# **Anlage 1**

## **Schematische Darstellung der Varianten**

### **Tabellen zur Beurteilung der technischen und qualitativen Kriterien**

### **Stellungnahmen der beteiligten Fachdienststellen**

# Rückhaltung Alfred-Bozi-Straße

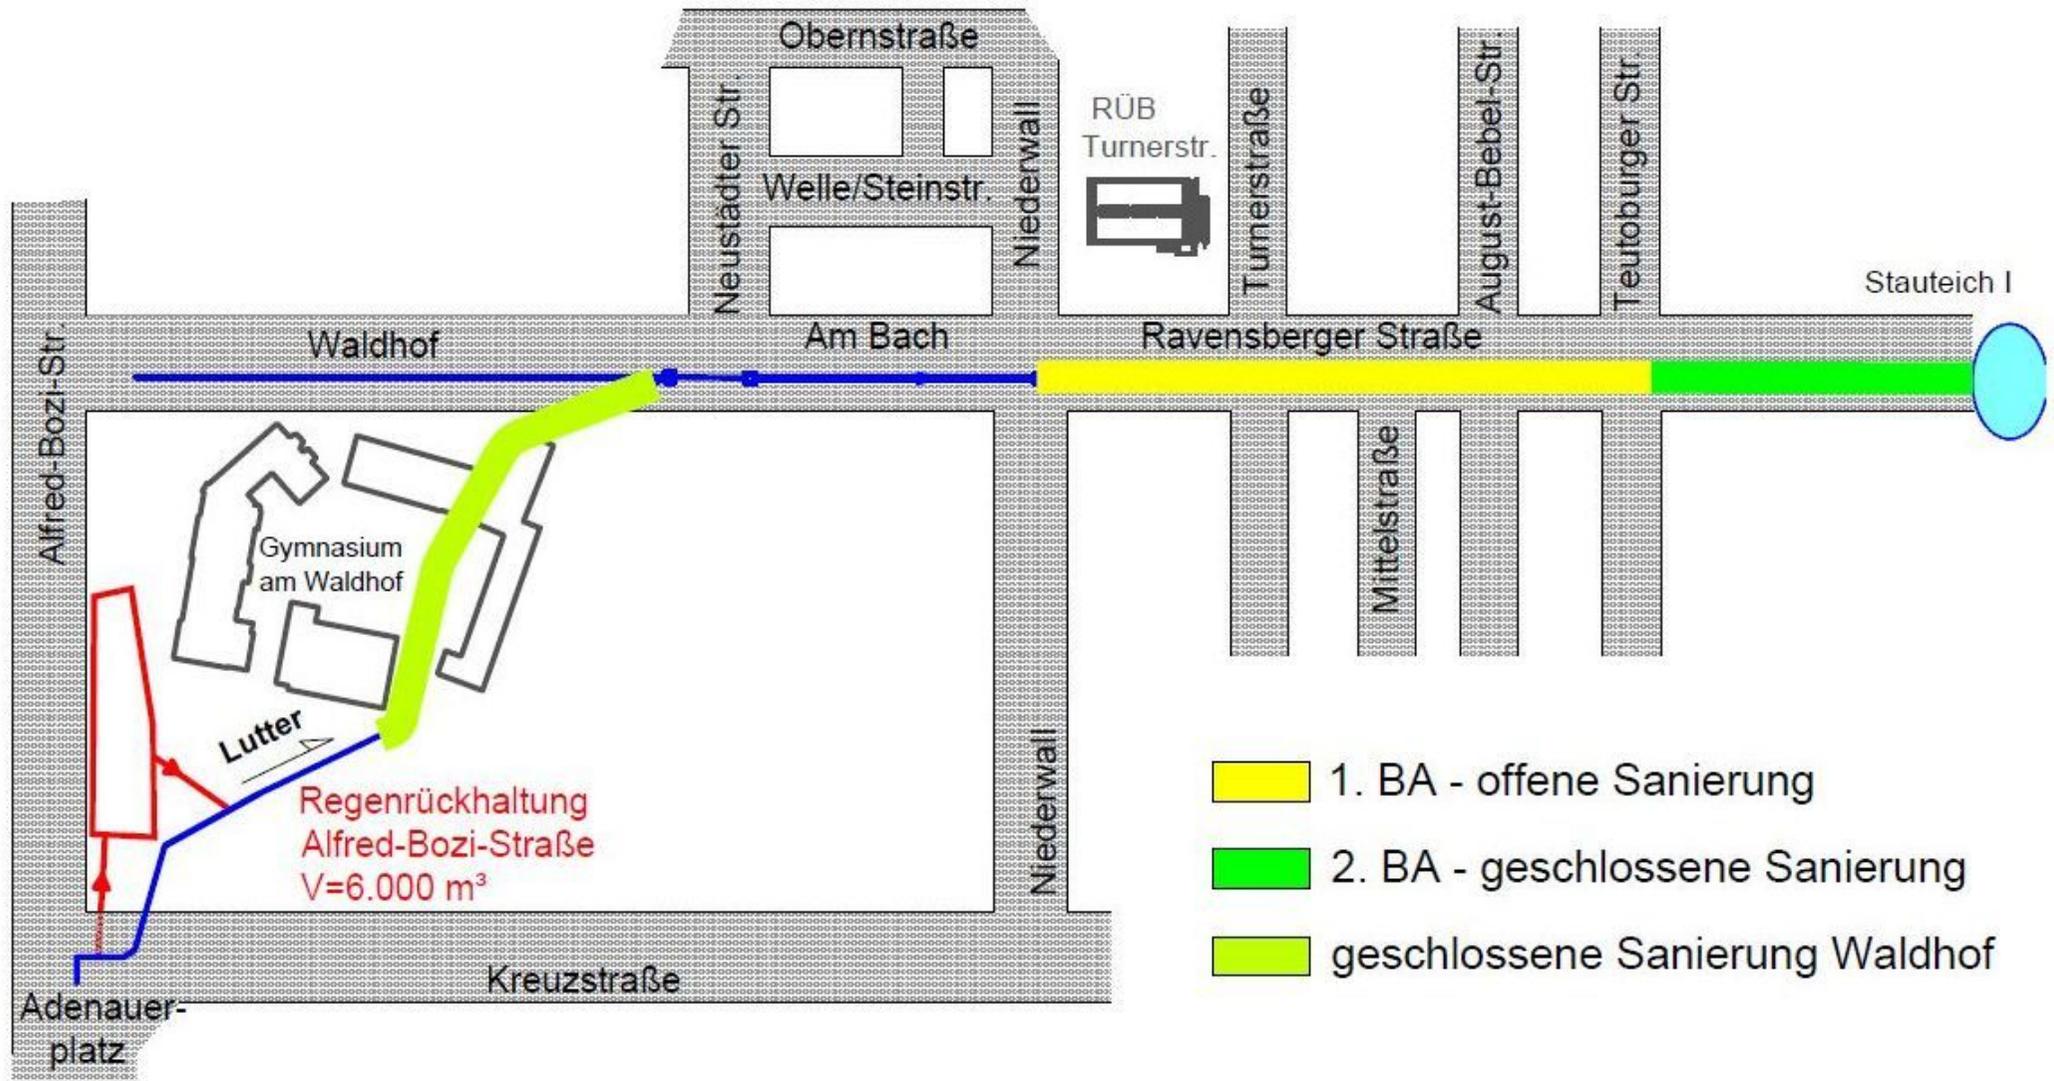
Dieser Standort wäre aus wasserwirtschaftlicher Sicht vergleichbar dem Standort „Kunsthallenpark“. Für diese Rückhaltung im Nebenschluss würde sich die Füllung und Entleerung aufgrund der insgesamt ungünstigeren Lage der Zulauf- und Entleerungsleitungen schwieriger gestalten. Das erforderliche Rückhaltevolumen kann an diesem Standort aber nicht bereitgestellt werden, so dass dieser Standort aus den weiteren Betrachtungen ausscheidet.

Bau des RÜ-Beckens im Bereich des Stadtbahngleises und des Grünzuges mit erheblichen Auswirkungen auf den Verkehr. Für ca. 1 bis 1,5 Jahre entfallen Fahrspuren der Alfred-Bozi-Straße. Schulwege und Radverkehr werden beeinträchtigt. Umleitungen über den OWD können eingerichtet werden. Der Baustellenverkehr kann über die Alfred-Bozi-Straße abgewickelt werden. Anschluss des Beckenzulaufs im Bereich Adenauerplatz mit erheblichen Einschränkungen des Verkehrs Kreuzstr. Stadtauswärts.

Weil während der Bauphase der Straßenverkehr nur einspurig an der Baustelle vorbei geführt werden kann, ist insbesondere während des Berufsverkehrs eine ausreichend zügige Erreichbarkeit der Ortsteile Bethel und Gadderbaum durch die zuständige Hauptfeuerwache nicht mehr stets gewährleistet. Es ist deshalb davon auszugehen, dass die im Brandschutzbedarfsplan der Stadt Bielefeld festgelegten Schutzziele, insbesondere auch für die zahlreichen in Bethel befindlichen Sonderobjekte (z.B. Krankenhäuser, Pflegeheime), während der Bauzeit wiederholt nicht eingehalten werden können. Die Löscharbeitung Gadderbaum/Bethel kann die Einhaltung der Schutzziele nicht alleine gewährleisten.

Aus den o.g. Gründen bestehen aus Sicht des Feuerwehramtes erhebliche Bedenken.

Während der Bauzeit des Regenrückhaltebeckens bestehen erhebliche Bedenken, da der Bau in unmittelbarer Nähe zur Kunsthalle das Renommee der Kunsthalle gefährdet, da insbesondere die Bereitschaft anderer Häuser, Kunstwerke auszuleihen, massiv beeinträchtigt werden kann.

# C Bypass und Rückhaltung Waldhof

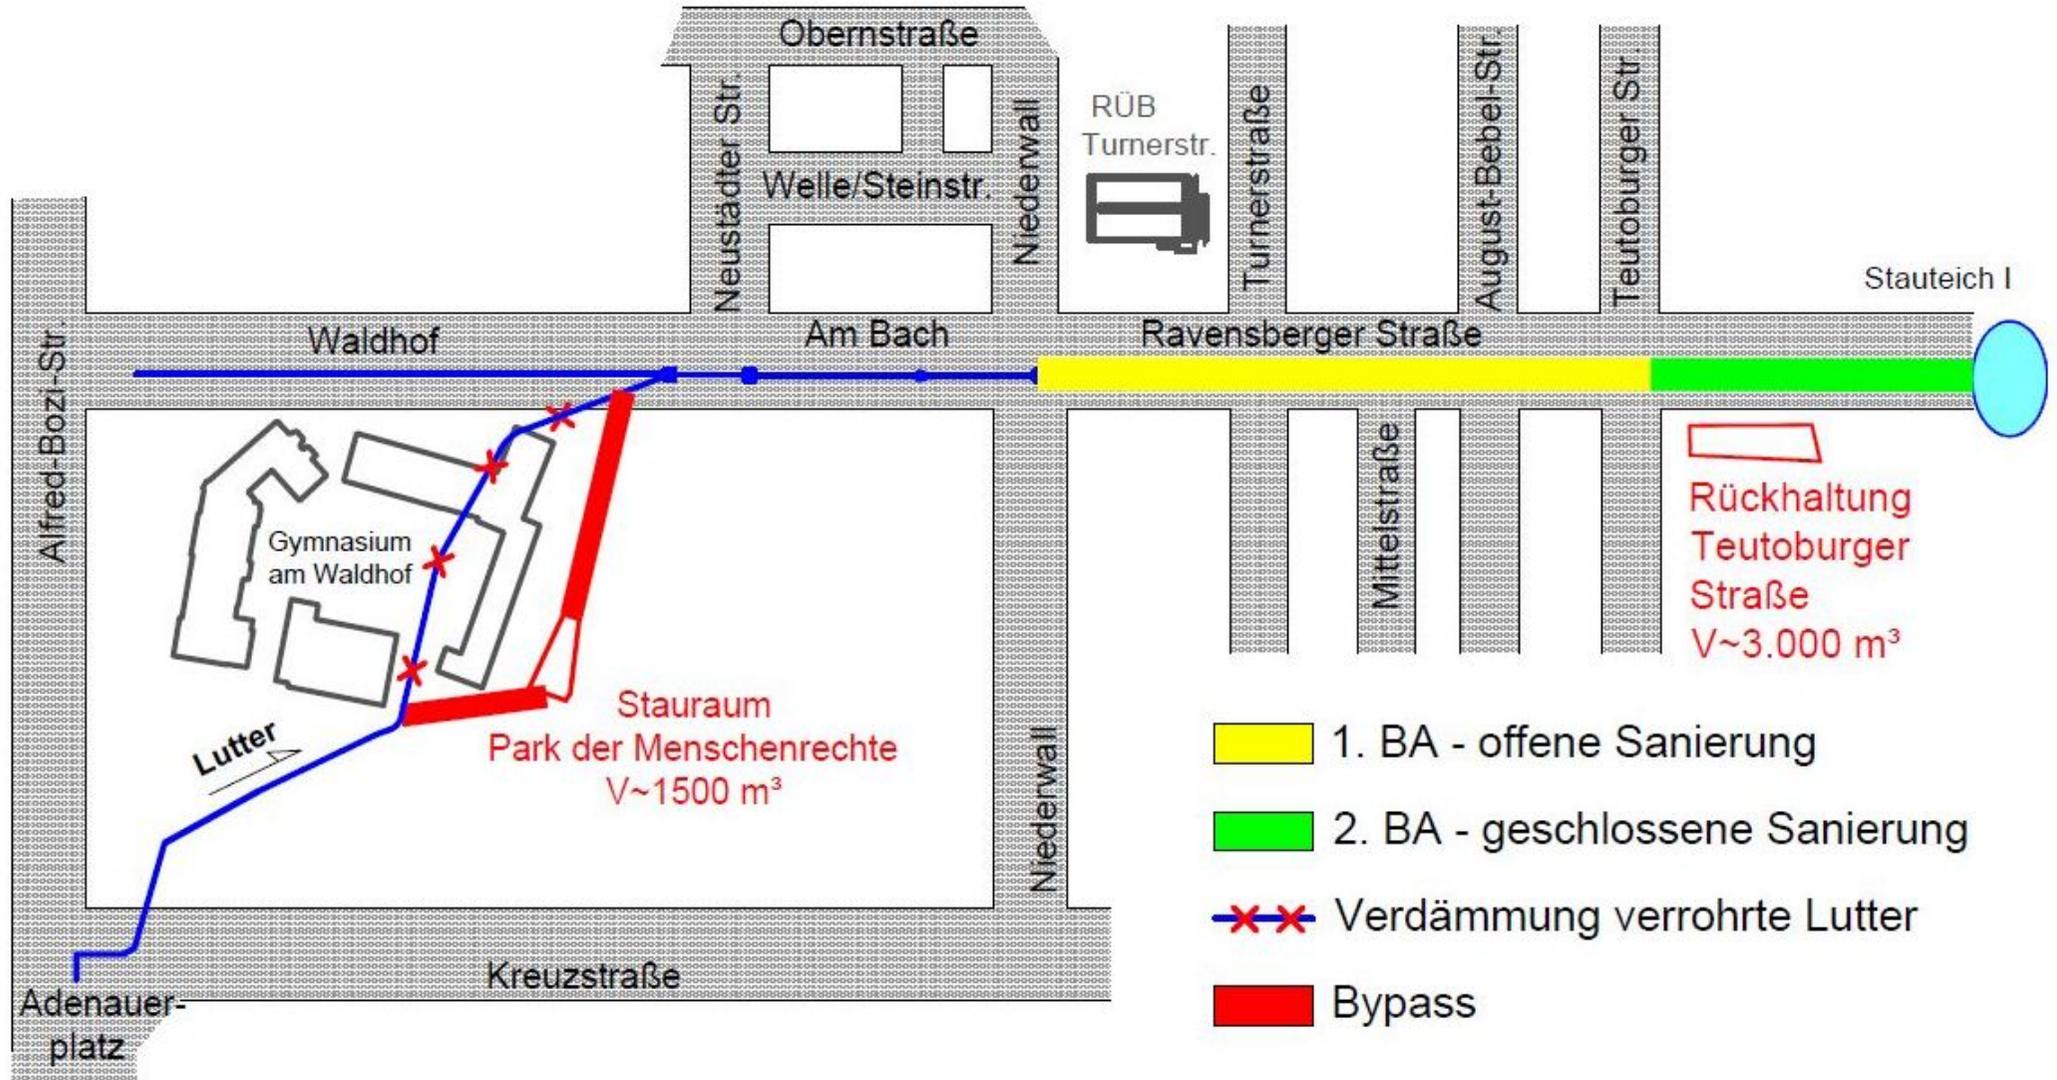
Diese integrale Lösung wirkt vergleichbar wie die zentrale Lösung (2). Aufgrund des verringerten erforderlichen Rückhaltevolumens des Stauraums (25 % der Zentralbeckenlösung) wird in Kombination eine Rückhaltung im Bereich der Teutoburger Straße erforderlich. Der Bypass in Verbindung mit dem Stauraum im Park der Menschenrechte erreicht für den hydraulisch kritischen Bereich „Am Bach“ und die in (1) dargestellten Überflutungsrisiken eine ähnliche Wirkung. Die Kompensation des Rückstaus durch die Renovierung der verrohrten Weser-Lutter im 2. Sanierungsabschnitt mit den negativen Folgen für die Klärwirkung des RÜB Turner Straße und die Überflutungssicherheit im genannten Abschnitt erfolgt durch das Becken Teutoburger Straße. Für diese Lösung bestehen ebenso wie für (2) Optimierungsmöglichkeiten durch aktive Bewirtschaftung. Trotz des in Summe geringeren Rückhaltevolumens von 4.500 m<sup>3</sup> gegenüber der Lösung (2) mit 6.000 m<sup>3</sup> ist die Lösung (C) als wasserwirtschaftlich gleichwertig einzuschätzen.

Im Park der Menschenrechte befindet sich einer der beiden für das Gymnasium am Waldhof ausgewiesenen Sammelplätze. Während der Bauphase kann dieser Sammelplatz auf den Bunnemannplatz bis hin zur Obernstraße verlegt werden.

Sofern der Sammelplatz wie beschreiben verlegt wird, bestehen aus Sicht des Feuerwehramtes keine Bedenken.

**D** Bypass  
Waldhof / Altstadt

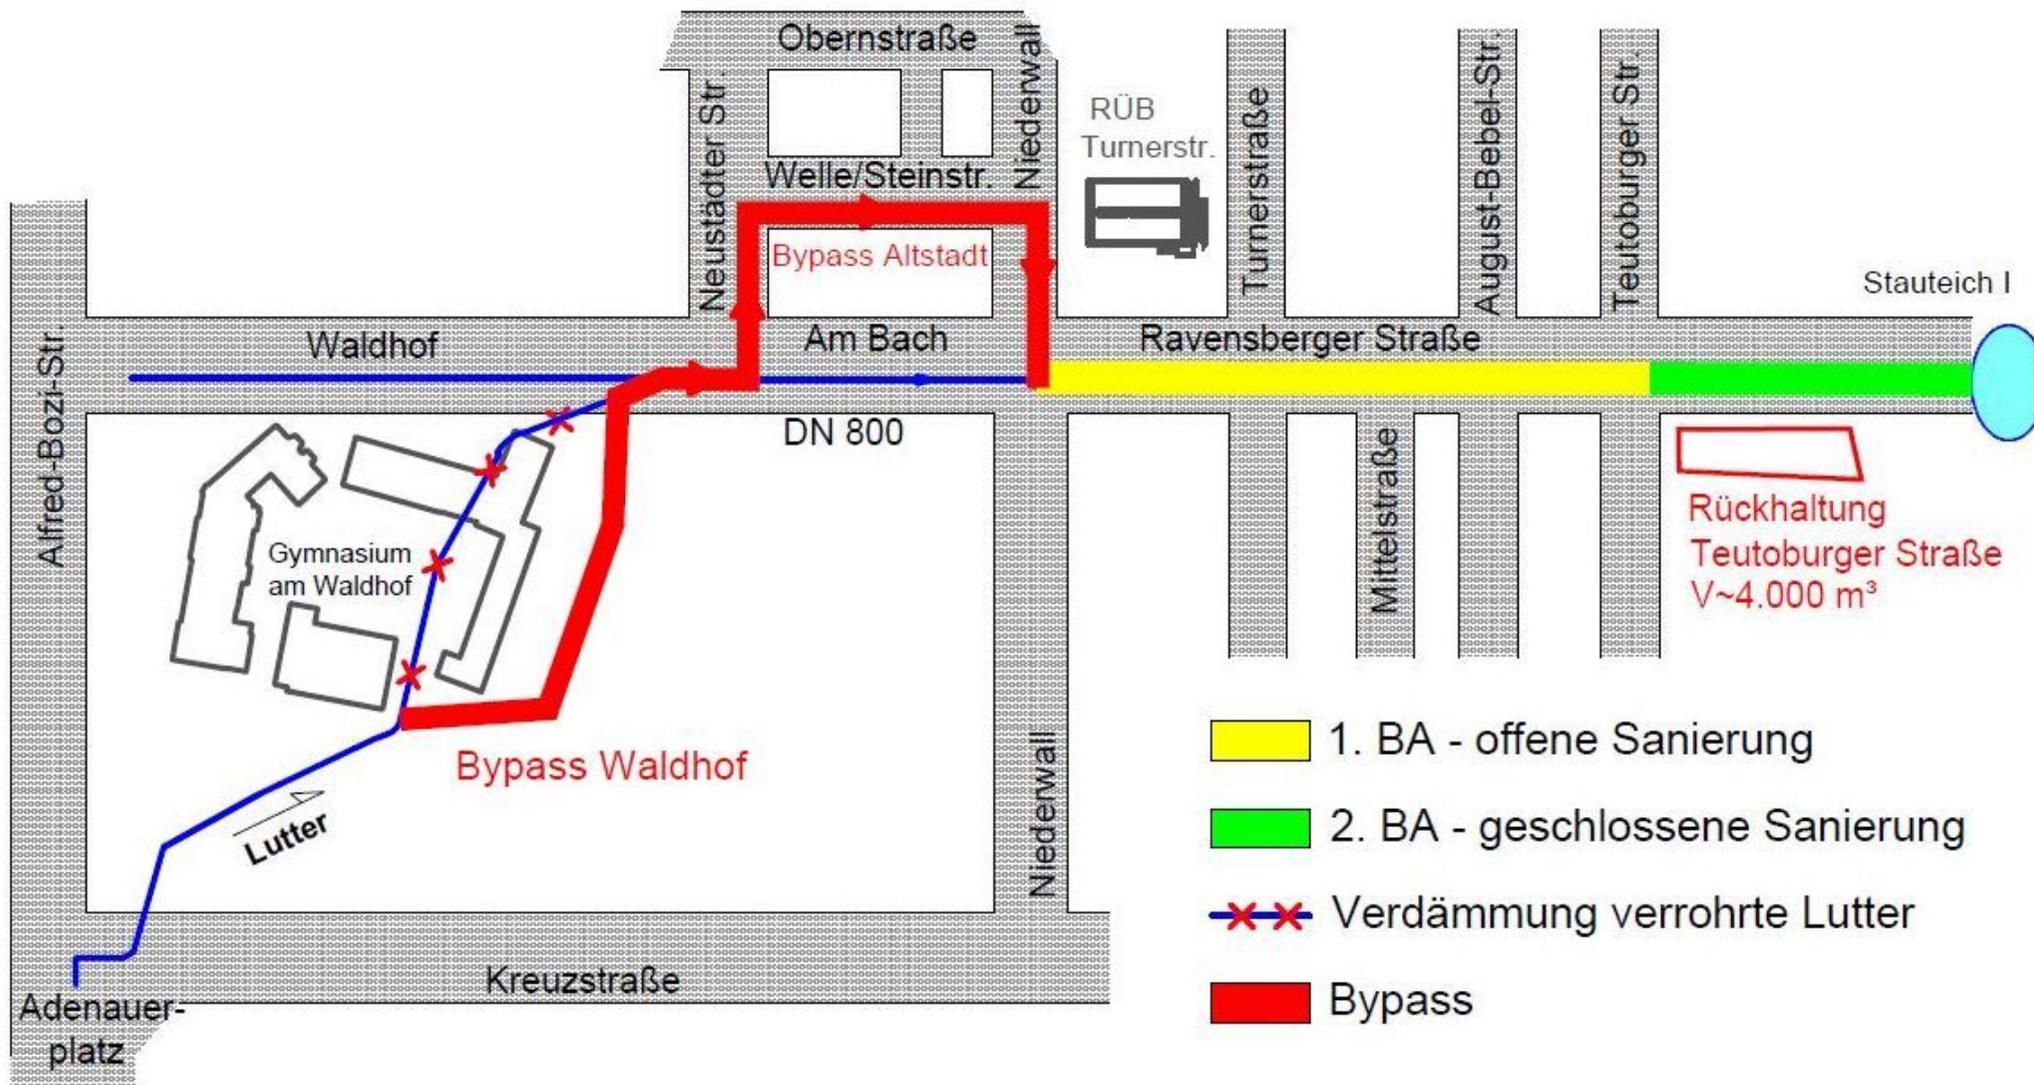
Der Bypass Waldhof ermöglicht die Ausserbetriebnahme des sanierungsbedürftigen Kanals der verrohrten Weser-Lutter unter dem Schulgelände und verbessert die Hydraulik bis zum

Bereich in der Straße Waldhof. Die kritische Belastung im Bereich der Straße „Am Bach“ wird erhöht, die durch den Bypass Altstadt kompensiert werden soll. Durch den Bypass wird die geforderte hydraulische Leistungsfähigkeit erreicht.

Die Wirksamkeit des Bypass´ im Verhältnis zum Umfang der Maßnahme ist vergleichsweise gering. Zusätzlich wird das Überflutungsrisiko in der Altstadt erhöht.

Wie bei den Lösungen (A) bis (C) dient die Rückhaltung Teutoburger Straße der Kompensation der Abflussquerschnittsverringering im 2. Sanierungsabschnitt und begrenzt den ungünstigen Einfluss auf die Klärwirkung des RÜB Turnerstraße und die Überflutungssicherheit.

Bau des Bypasses im Bereich des Parks der Menschenrechte hat auf den Verkehr keine Auswirkungen. Der Baustellenverkehr kann in der Straße Am Bach aufgenommen werden. Der Bypass über die Neustädter Straße, Welle, Steinstraße und Niederwall führt durch die Herstellung in offener Bauweise zu erhebliche Behinderungen des Anliegerverkehrs. Die Belieferung der Altstadt ist nur eingeschränkt möglich. Durch die Inanspruchnahme des größten Teiles der Verkehrsfläche muß die Verlegung des Bypasses in kleinen Bauabschnitten erfolgen, um die Erreichbarkeit der Feuerwehr sicherzustellen. Nach Bypassverlegung ist der gesamte Straßenquerschnitt der Neustädter Straße der Welle und Steinstraße neu herzustellen.

Der Bypass Altstadt soll u.a. über die Straßen Welle und Steinstraße führen. In diesem Bereich gibt es eine Vielzahl von Nutzungseinheiten (z.B. Wohnungen, Praxen), bei denen der baurechtlich notwendige 2. Rettungsweg über Leitern der Feuerwehr führt. Aufgrund der Höhe der Gebäude kann dort in den oberen Geschossen die Anleiterbarkeit nur durch die Kraffahrdrehleiter (DLK 23-12) der Feuerwehr gewährleistet werden. Dies gilt auch für mehrere Nutzungseinheiten in der Piggerstraße, deren Feuerwehrezufahrt von der Straße Welle aus führt.

Aufgrund der beengten Straßen- und Bauverhältnisse ist davon auszugehen, dass die Kraffahrdrehleiter die Baustelle nicht passieren kann. Aus diesem Grund dürfen die einzelnen Bauabschnitte incl. Baumaschinen und -materialien höchstens 24 m lang sein. Erfahrungsgemäß sind solche kurzen Bauabschnitte bei derart umfangreichen Arbeiten nicht oder aber nur unter sehr hohen zeitlichen und finanziellen Aufwand möglich.

Aus den o.g. Gründen bestehen aus Sicht des Feuerwehramtes erhebliche Bedenken.

## Alte Variante 4

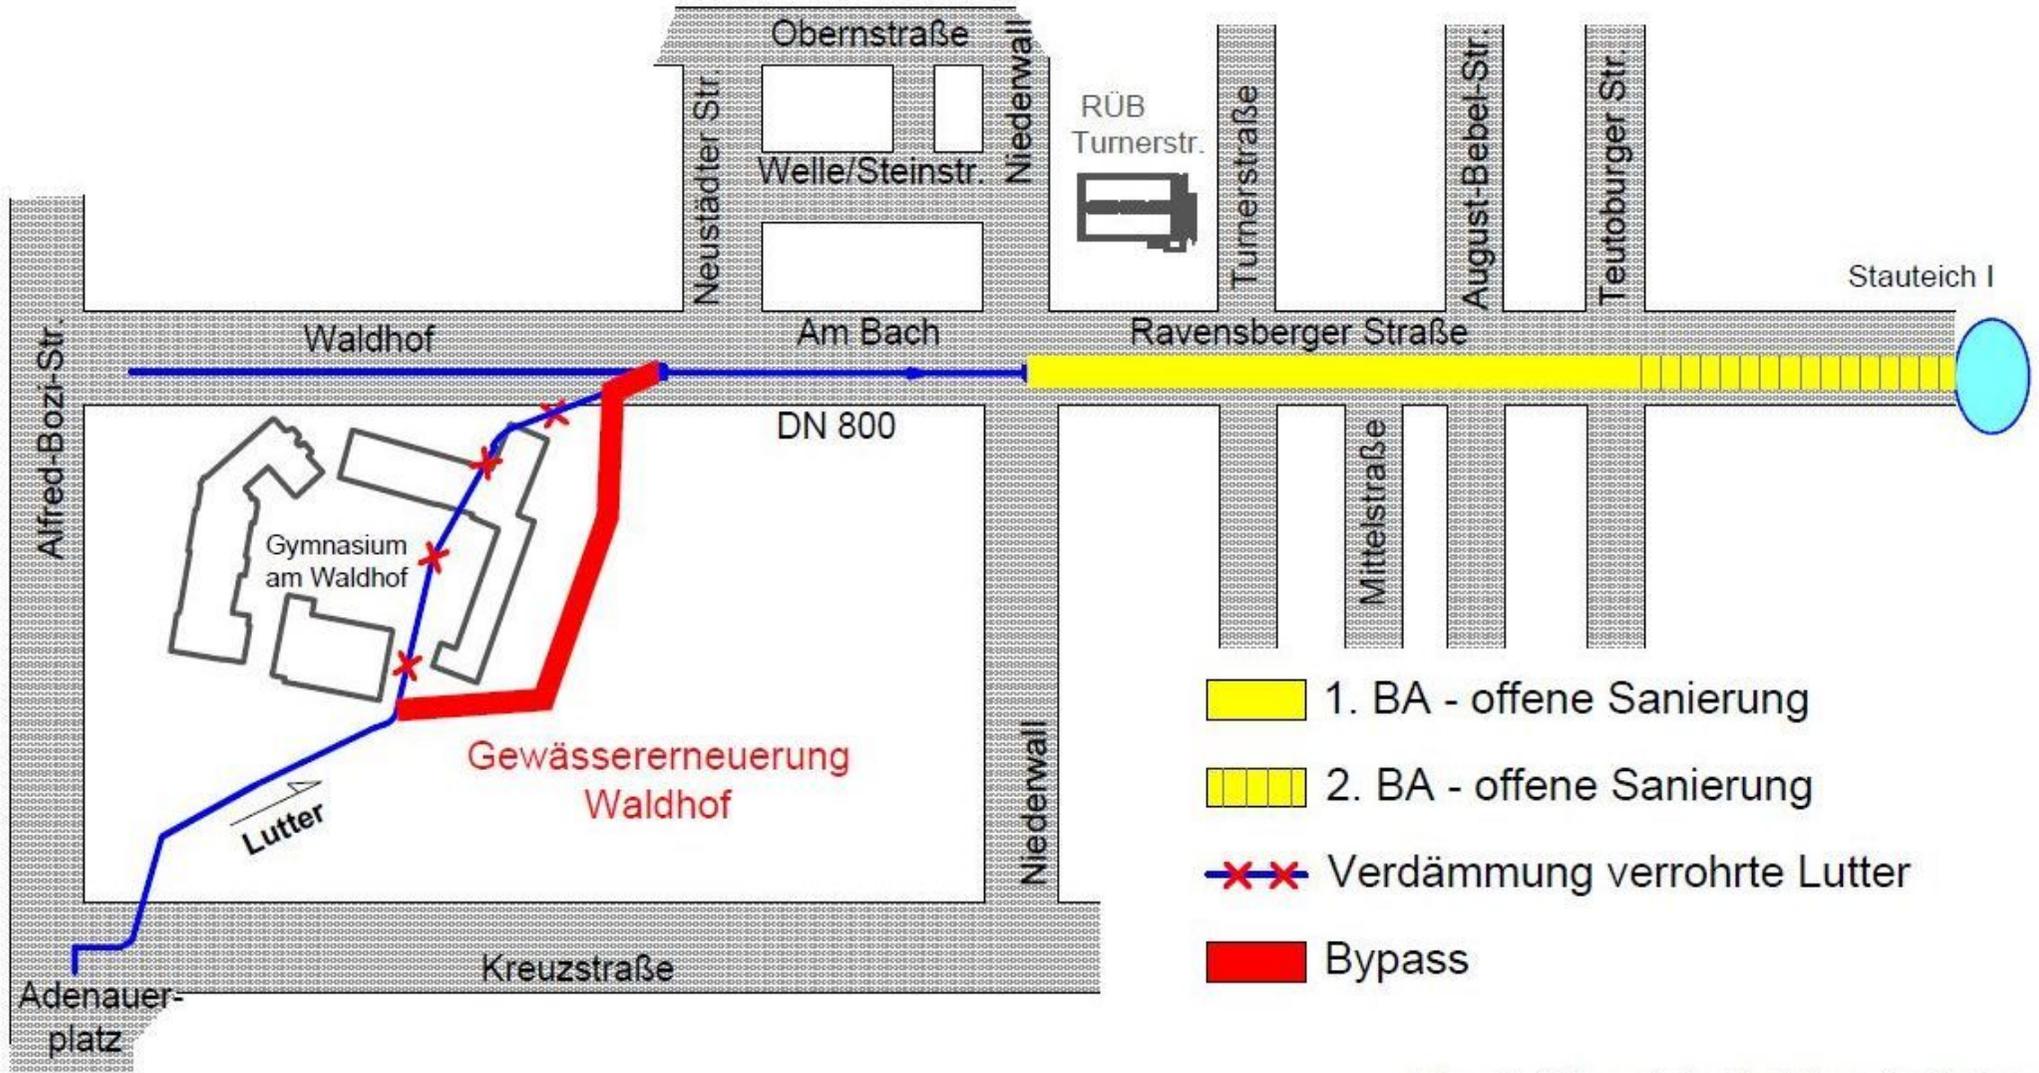
Durch die durchgängige Erneuerung in offener Bauweise der verrohrten Weser-Lutter vom Niederwall bis Stauteich I werden günstige Bedingungen für die hydraulische Leistungsfähigkeit geschaffen. Diese Vorgehensweise entspricht der ursprünglichen Absicht, durch die bauliche Sanierung die hydraulische Leistungsfähigkeit des Kanals nicht zu verschlechtern. Eine Ergänzung erfolgt durch die Errichtung des Bypass´ im Park der Menschenrechte, der der zwischenzeitlich erkannten Sanierungsbedürftigkeit des Kanals unter dem Schulgelände Waldhof Rechnung trägt. Diese Lösung begünstigt den schnellen Abtransport des Abflusses aus dem städtischen Bereich über den Stauteich I hinweg und verringert das Überflutungsrisiko im Bereich des 2. Sanierungsabschnitts. Der hydraulisch kritisch belastete Bereich in der Straße „Am Bach“ bleibt bestehen.
